NOTA

‘Review aanvullend onderzoek NAM ROW-2’ – registratienummer INK014913
Subsurface Scenarios for ROW-2 Casing Shear – Report EP20211120430

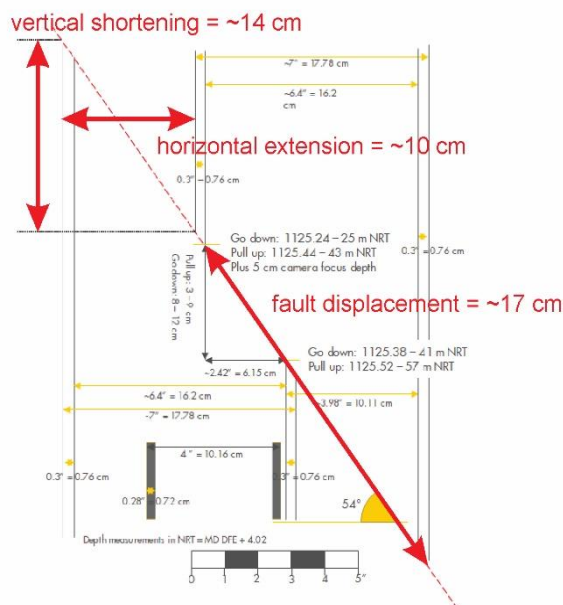
Beschouwen we nu de breuk in de buitenbuis zuiver vanuit een geometrisch standpunt (zie bijgevoegde figuur 3.7 (p. 19) met enkele persoonlijke aanvullingen), dan kunnen we vaststellen dat dit een **afschuivingsbreuk** (*normal fault*) is. De breukverplaatsing (*fault displacement*) is ongeveer 17 cm; er treedt ter hoogte van de breuk een verticale verkorting (*vertical shortening*) op van ongeveer 14 cm en een horizontale verlenging (*horizontal extension*) van ongeveer 10 cm. Elk van deze verplaatsingen dient een verklaring te krijgen.

Een afschuivingsbreuk met een hellingshoek van ongeveer 54° past in de hierboven geschetste principes van brosse vervorming. In deze context waarin de grootste hoofdspansingsrichting (σ_1) verticaal georiënteerd is, zou een nieuwgevormde schuifspriet/breuk idealiter 60° hellen. Anderzijds zou een bestaand breukvlak met een helling van $\sim 54^\circ$ goed georiënteerd (*favorably oriented fault*) zijn om in deze spanningscontext gereactiveerd te worden. De waargenomen afschuivingsbreuk laat volgens mij dan ook nog niet toe eenduidig voor een van de twee opties, nieuwvorming of ‘*reshear*’, te kiezen.
